De: Ronaldo Martins. <ronaldo_m.m@hotmail.com>
Enviado em: sábado, 29 de agosto de 2020 18:55
Para: licitacao@coronelvivida.pr.gov.br
Assunto: ENC: DUVIDA EDITAL TP 10/2020
Anexos: TELHA.PNG

- DÚVIDA NA TELHA À SER USADA:

Boa tarde, em resposta ao questionado, conforme fls 35 do Edital Tomada de Preços nº 10/2020, no endereço: <http://www2.coronelvivida.pr.gov.br/portaltransparencia/portaltransparencia.php?menuid=247>, onde no quadro das composições, está indicado a telha a ser utilizada:

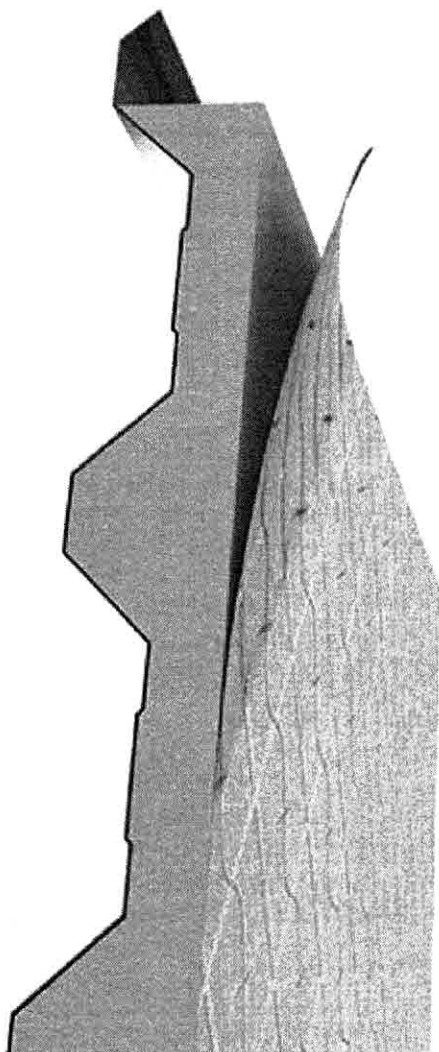
DEVERÁ TER SER COMPOSTA PELAS CAMADAS : CHAPA ALUZINK 0,43 TRAPEZOIDAL (SEM PINTURA, COM COR NATURAL?) + EPS PLANO 30MM+ MAIS FILME PEROLIZADO COLADO SEMELHANTE A FOTO EM ANEXO?

OU DEVERÁ SER TELHA COMPOSTA PELAS CAMADAS: CHAPA ALUZINK 0,43 TRAPEZOIDAL (SEM PINTURA, COM COR NATURAL?) + EPS PLANO 30MM+ MAIS CHAPA ALUZINK PLANA 0,43 (SEM PINTURA, COM COR NATURAL?)

FORTE	CÓDIGO	DESCRIÇÃO	UNIDADE	COEFIC.	CUSTO UNIT. DESONERADO	CUSTO UNIT. NÃO DESONER.
COMPOSIÇÃO	001	TELHAMENTO COM TELHA TERMOSOLANTE CHAPA 0,43 TRAPEZOIDAL COM EPS PLANO DE 30MM + FILME PEROLIZADO, (INCLUSIVE TRANSPORTE VERTICAL, PARAFUSOS E CUNHEIRAS NA COR)	M²		136,18	136,59
SINAPI-I	11029	HASTE RETA PARA GANCHO DE FERRO GALVANIZADO, COM ROSCA 1/4" X 30 CM PARA FIXAÇÃO DE TELHA METÁLICA, INCLUI PORCA E ARRUELAS DE VEDAÇÃO	CJ	4,15	0,96	0,96
SINAPI-I	39520	TELHA TERMOSOLANTE REVESTIDA EM AÇO GALVANIZADO, FACE SUPERIOR EM TELHA TRAPEZOIDAL E FACE INFERIOR EM CHAPA PLANA (SEM ACESSÓRIOS DE FIXAÇÃO), REVESTIMENTO COM ESPESURA DE 0,50 MM COM PRE-PINTURA NAS DUAS FACES, NÚCLEO EM POLIESTIRENO (EPS) DE 30 MM	M2	1,146	112,23	112,73
SINAPI	88316	SERVENTE COM ENCARGOS COMPLEMENTARES	H	0,097	17,30	19,14
SINAPI	88523	TELHADISTA COM ENCARGOS COMPLEMENTARES	H	0,091	20,84	23,13
SINAPI	93281	GUINCHO ELÉTRICO DE COLUNA, CAPACIDADE 400 KG, COM MOTO FREIO, MOTOR TRIFÁSICO DE 1,25 CV - CHP DIURNO. AF_03/2016	CHP	0,0009	21,71	24,18

Sendo assim, a descrição da composição 001 não necessariamente precisa descrever esmiuçadamente os itens constantes nela.
